**Droga powiatowa nr 3336 W**

PROJEKT ORGANIZACJI RUCHU  
PZD. U.420.1.39.2017  
**ZATWIERDZAM**

Opracowanie dokumentacji projektowej na przebudowę drogi powiatowej nr 3336 W  
Wieniawa-Przytyk- Jedlińsk o długości ok. 8,631 km

**STAŁA ORGANIZACJA RUCHU**

Skala: <b>1:1000</b>	Nr rysunku: <b>100-069</b>	Nr rysunku: <b>SOR-01</b>	Nr arkusza: <b>6/10</b>
----------------------	----------------------------	---------------------------	-------------------------

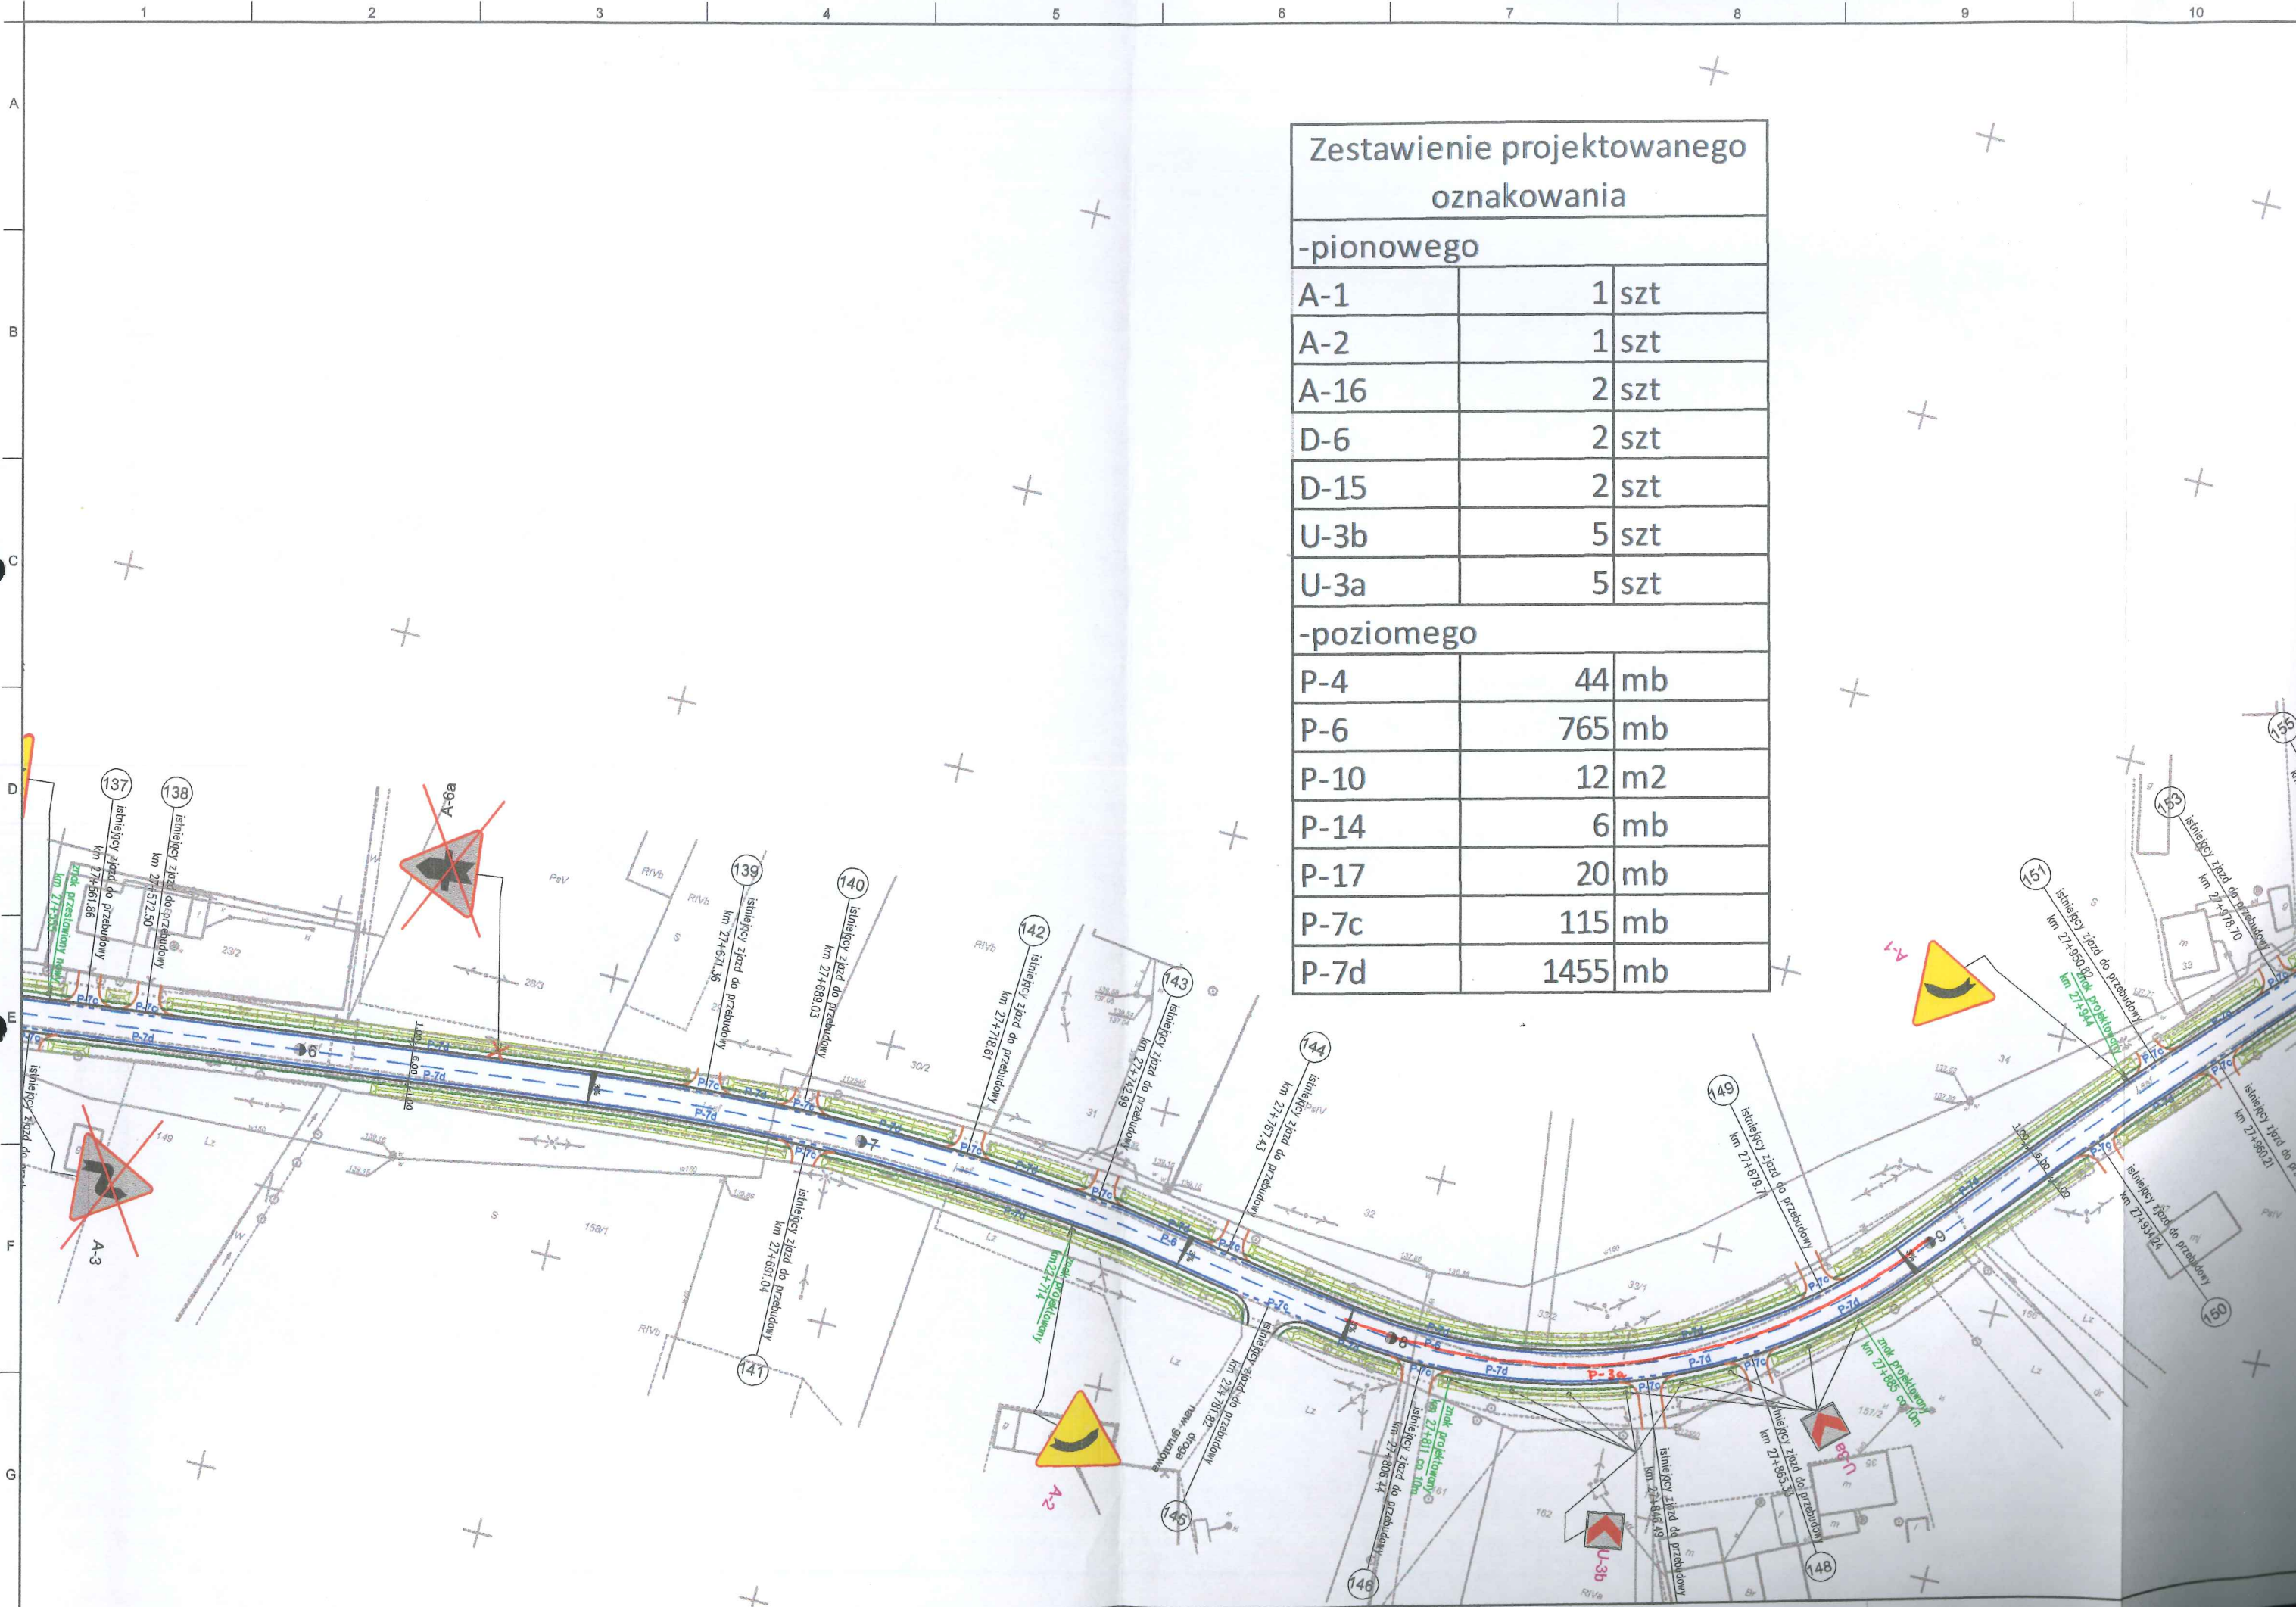
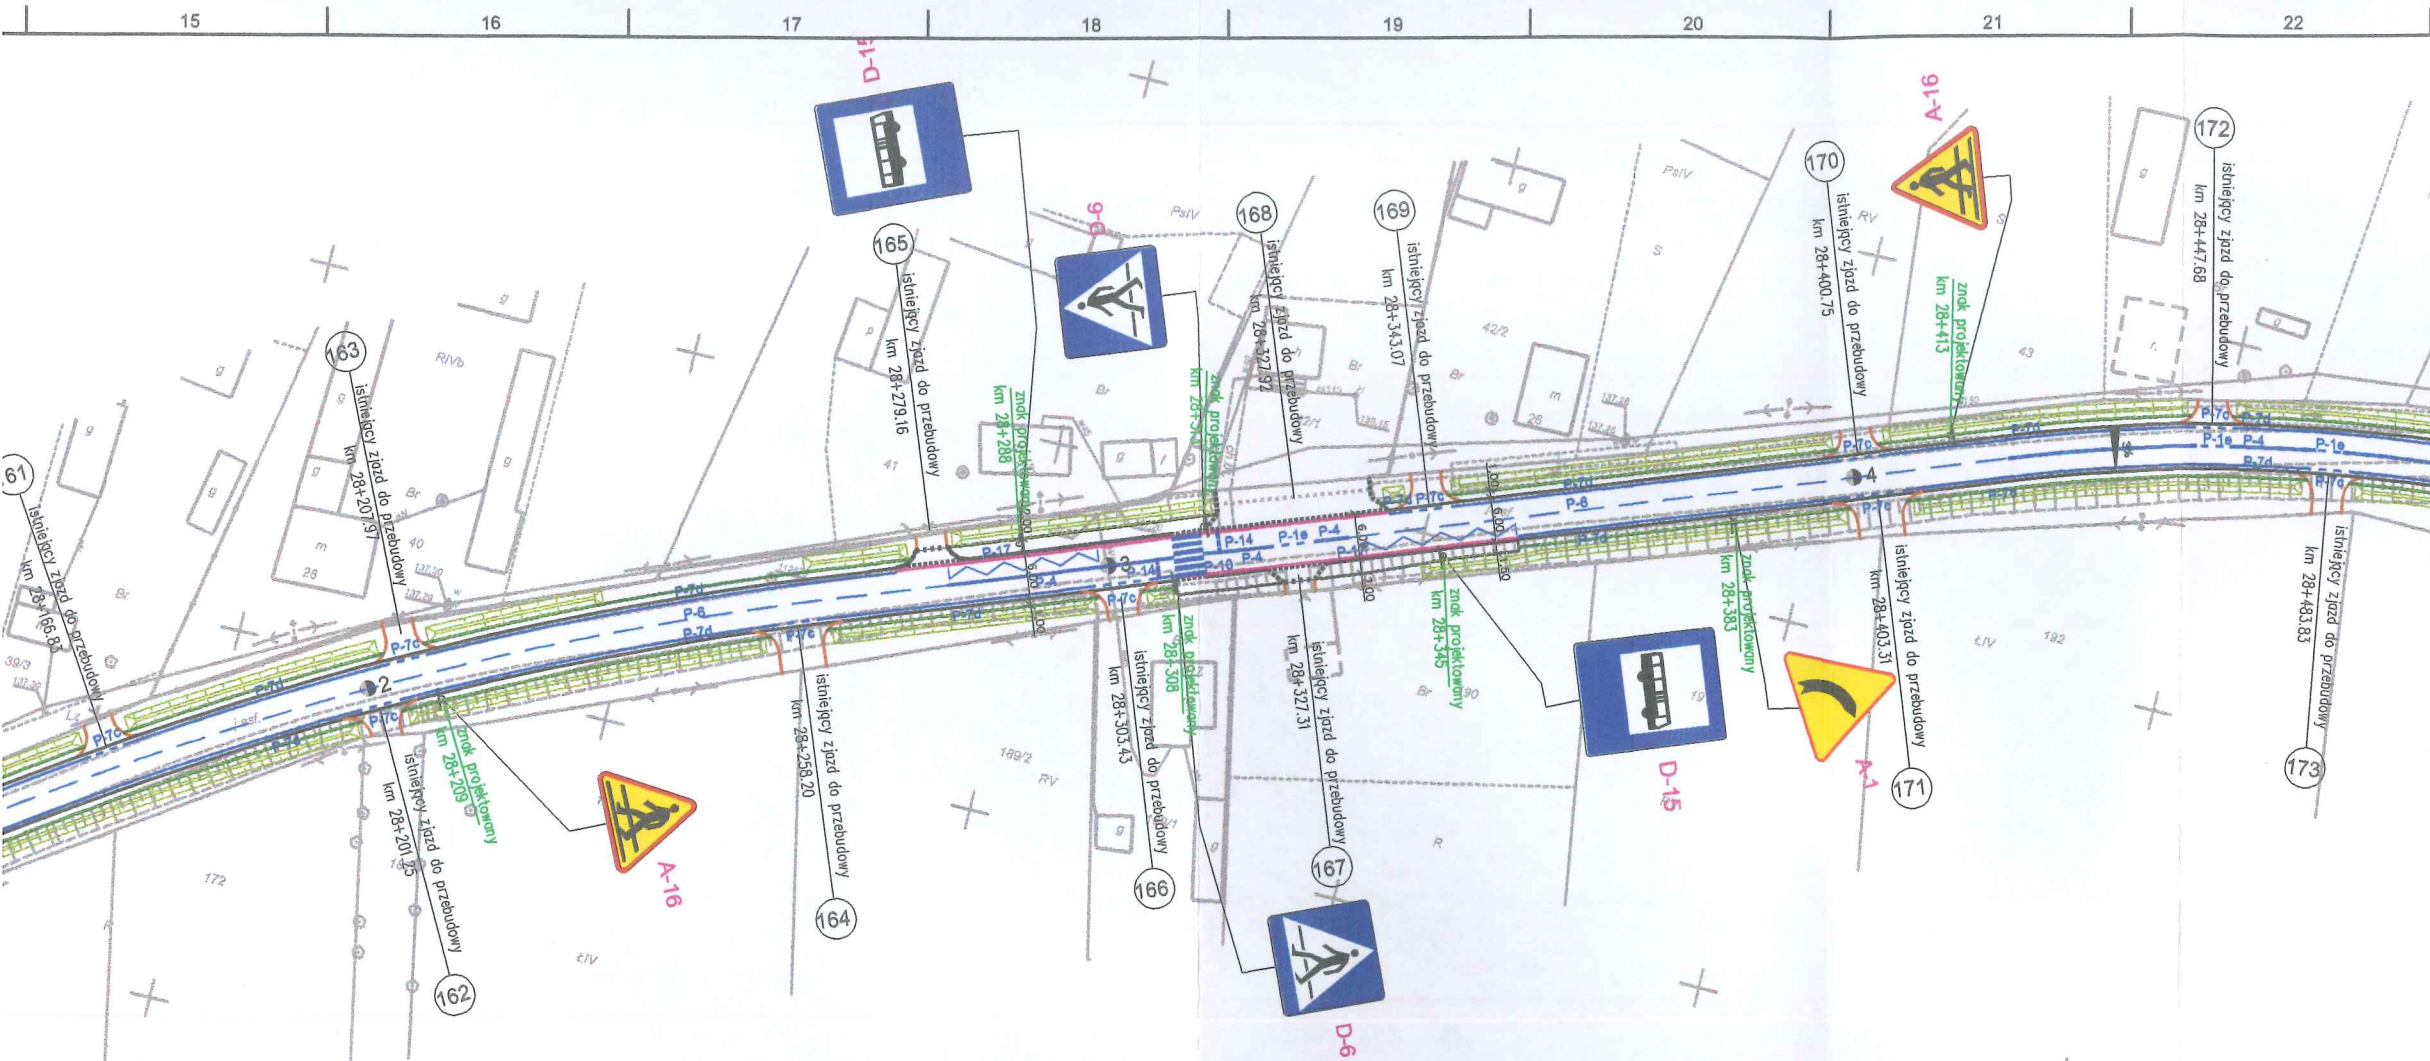
*D-42 przenieść na osobny słupet*

*przenieść na osobny słupet*
